Algemene mededeling

I STELSCHROEF VERSNELLINGSHANDVAT

Apeldoorn, 15 maart 1962

I UITLAATDEMPERKLEM

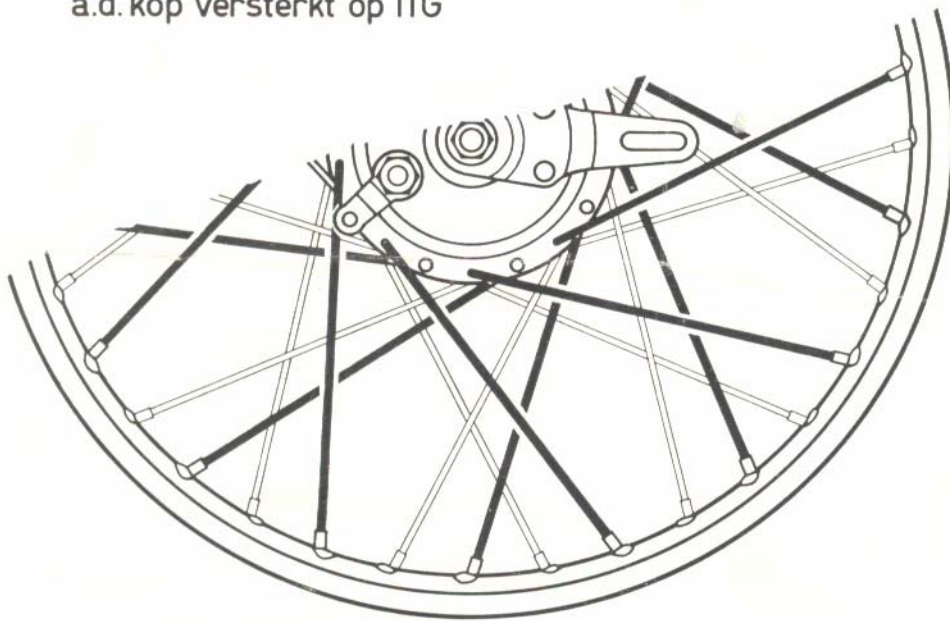
De uitlaatdemperklem wordt gewijzigd. Bij het type GF 50 Tour en GF 50 Sport met ingang van frameno. 224000; bij het type GF 50 Sport Speciaal met ingang van frameno. 214550. De klem wordt dan door middel van een rubber tule (62-3320) verend aan de achtervork bevestigd. Onderstaande afbeelding spreekt wat betreft demontage en montage voor zichzelf. Die onderdelen waarvan het codenummer met 62 begint zijn nog niet eerder gemonteerd. Denkt U dus aan Uw onderdelenvoorziening!

N.B. Bij alle modellen van de GF 50 serie wordt thans een uitlaatpijpklem (62-3319) gemonteerd.

Algemene mededeling**(Opbergen in Technische Documentatie)****I VELGEN - SPAKEN**

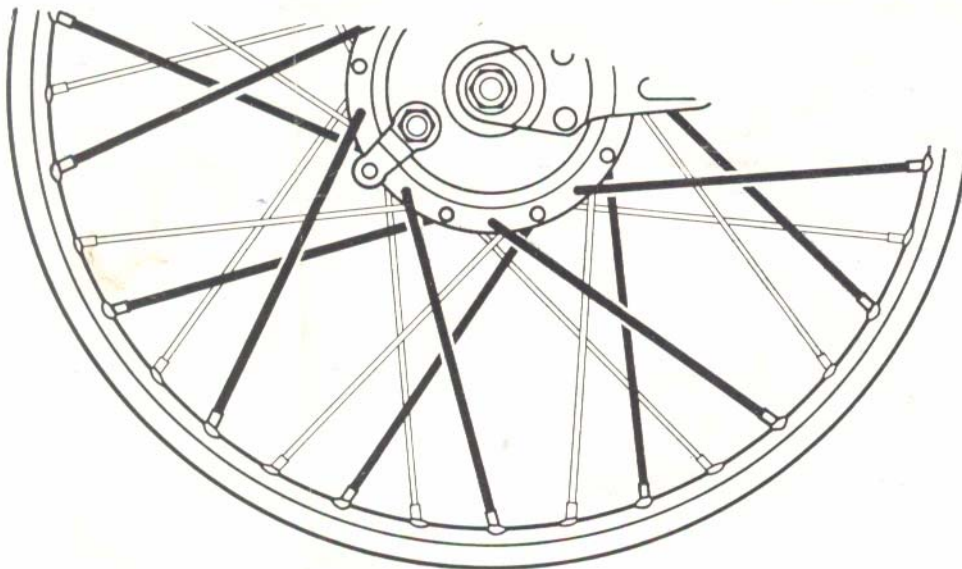
Thans wordt een gewijzigde velg gemonteerd. De dopping (nippelgat) van deze nieuwe velg is beter aangepast aan het toegepaste 3-kruis spaakpatroon (zie afbeelding). De wijziging is ingegaan bij de modellen GF 50 Tour en GF 50 Sport vanaf framenummer 225500 ; en bij het model GF 50 Sport Speciaal vanaf framenummer 214550. Bij wielreparaties aan bromfietsen van de GF 50 serie waarvan het framenummer lager ligt dan de hierboven aangehaalde nummers kan, althans wanneer het wiel overgespaakt dient te worden, beter een twee-kruis spaakpatroon aangehouden worden (zie afbeelding) omdat voorheen een velg werd gemonteerd waarbij dit spaakpatroon beter tot zijn recht komt. De hiervoor benodigde spaaken (185 mm) zijn bij ons verkrijgbaar.

3_KRUIS**Spaaklengte: 207,5 mm****Spaakdikte: 12 G****a.d. kop versterkt op 11G**

2_KRUIS
Spaaklengte: 185 mm
Spaakdikte: 12 G
a.d.kop versterkt op 11 G

1. Alle velgen in de losse verkoop zijn voortaan voorzien van de drie-kruis dopping. Dus vanaf heden na montage van een nieuwe velg steeds het drie-kruis patroon vlechten.
2. Bij de eerste en tweede servicebeurt de spaaknippels nastellen. Evengoed als dit bij bouten en moeren het geval kan zijn, kunnen ook spaken zich „ontspannen”.

I VELGEN - SPAKEN

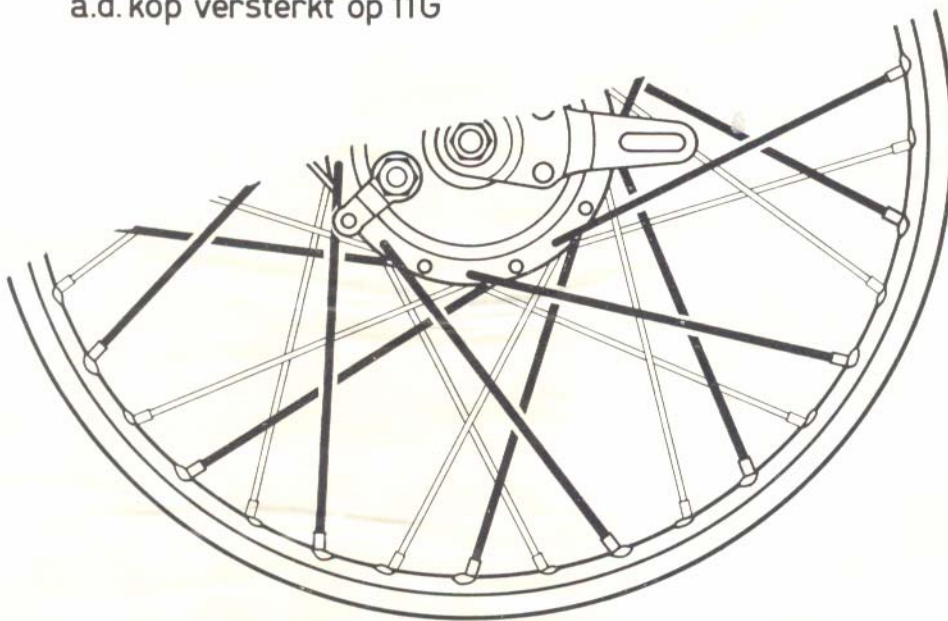
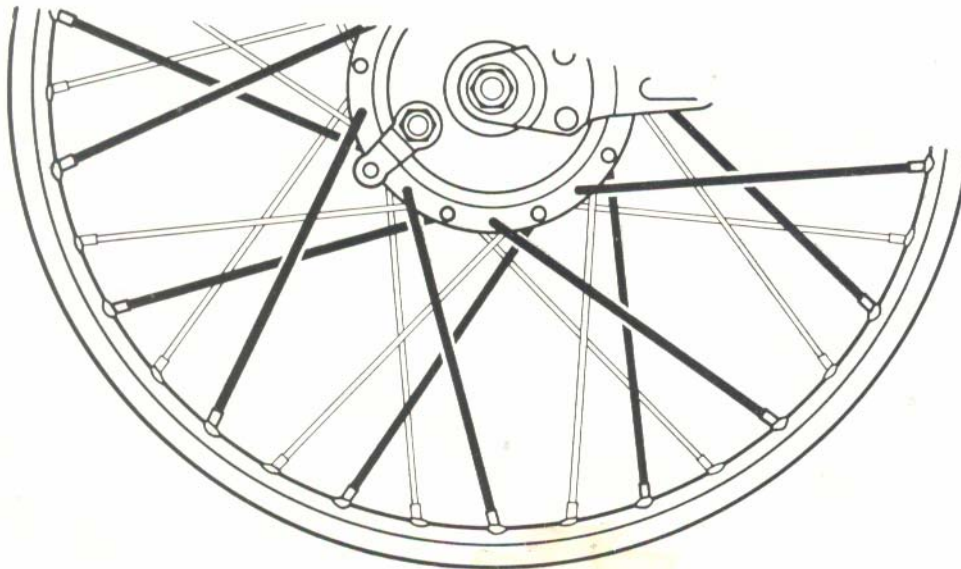
Thans wordt een gewijzigde velg gemonteerd. De dopping (nippelgat) van deze nieuwe velg is beter aangepast aan het toegepaste 3-kruis spaakpatroon (zie afbeelding).

De wijziging is ingegaan bij de modellen GF 50 Tour en GF 50 Sport vanaf framenummer 225500 ; en bij het model GF 50 Sport Speciaal vanaf framenummer 214550. Bij wielreparaties aan bromfietsen van de GF 50 serie waarvan het framenummer lager ligt dan de hierboven aangehaalde nummers kan, althans wanneer het wiel overgespaakt dient te worden, beter een twee-kruis spaakpatroon aangehouden worden (zie afbeelding) omdat voorheen een velg werd gemonteerd waarbij dit spaakpatroon beter tot zijn recht komt. De hiervoor benodigde spaaken (185 mm) zijn bij ons verkrijgbaar.

3_KRUIS

Spaaklengte: 207,5 mm

2_KRUIS

Spaaklengte: 185 mm

1. Alle velgen in de losse verkoop zijn voortaan voorzien van de drie-kruis dopping. Dus vanaf heden na montage van een nieuwe velg steeds het drie-kruis patroon vlechten.
2. Bij de eerste en tweede servicebeurt de spaaknippels nastellen. Evengoed als dit bij bouten en moeren het geval kan zijn, kunnen ook spaken zich „ontspannen”.
